A Helyi Építési Szabályzat módosítása 11/2016.(V.06.) önkormányzati rendelet **2. melléklete**

MÓDOSÍTÁS SORSZÁMA	MÓDOSÍTÁS JELLEGE
1/A. számú módosítás	Közlekedési út nyomvonalának törlése
A MÓDOSÍTÁSSAL ÉRINTETT TERÜLET	A MÓDOSÍTÁSSAL ÉRINTETT TERVLAP
Szikszo város külterület 049 helyrajzi szám	Szabályozási terv. Jóváhagyva az 20/2011.(X.12.) önkormányzati rendelettel

A Szabályozási terv K-1/T2/M1A számú módosítása Tervező Lautner Emőke TT-1-05-0079

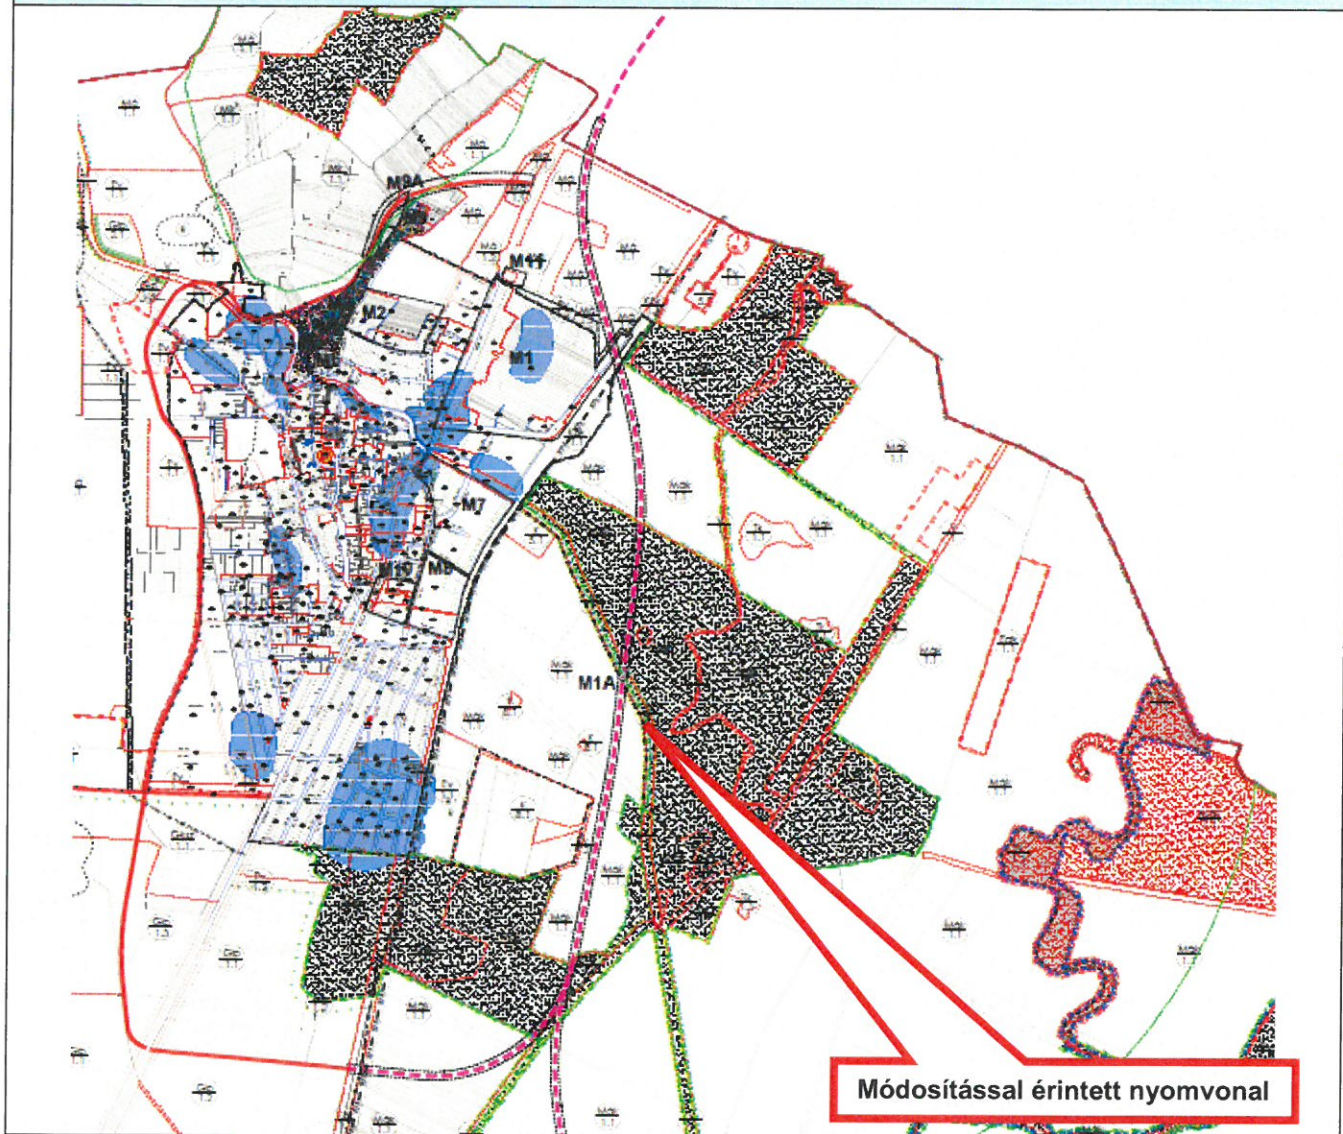
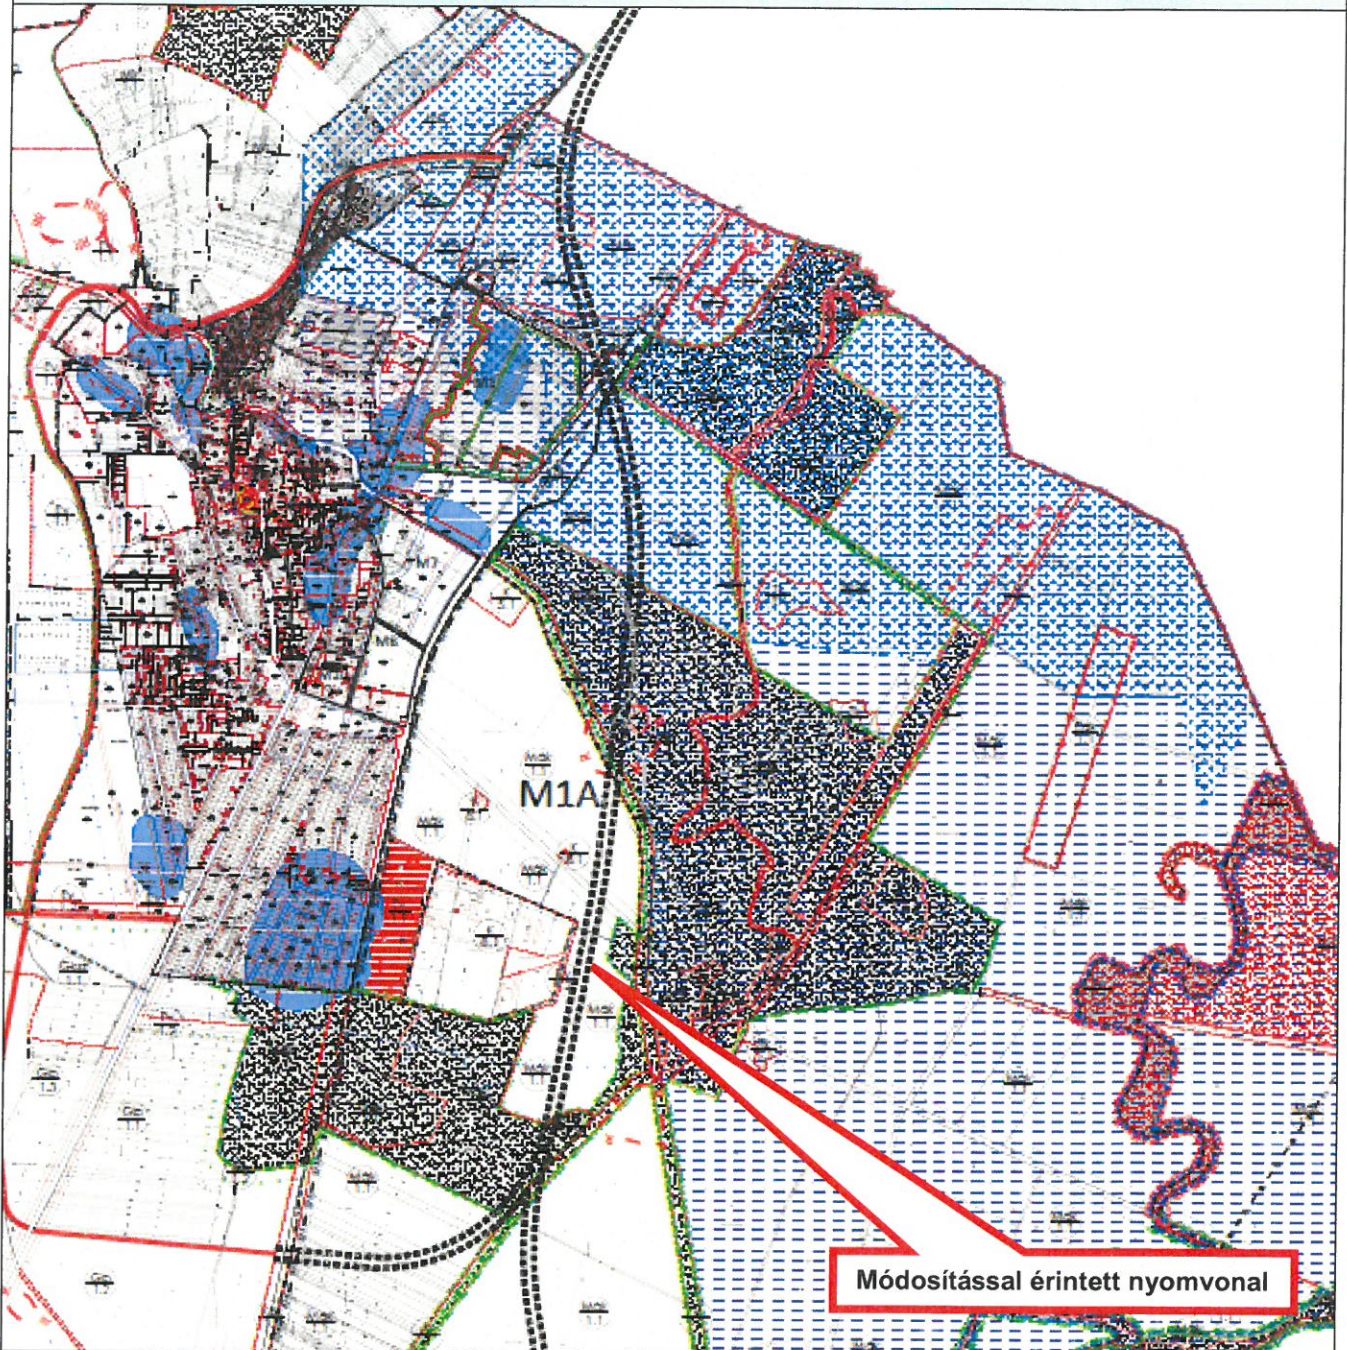
A korábbi tervezett a várost keletről elkerülő főforgalmi út nyomvonal törlése, mivel a hatályos OTRT nem tartalmazza, illetve nagyvízi mederben halad és természetvédelmi érdekeket is sért..
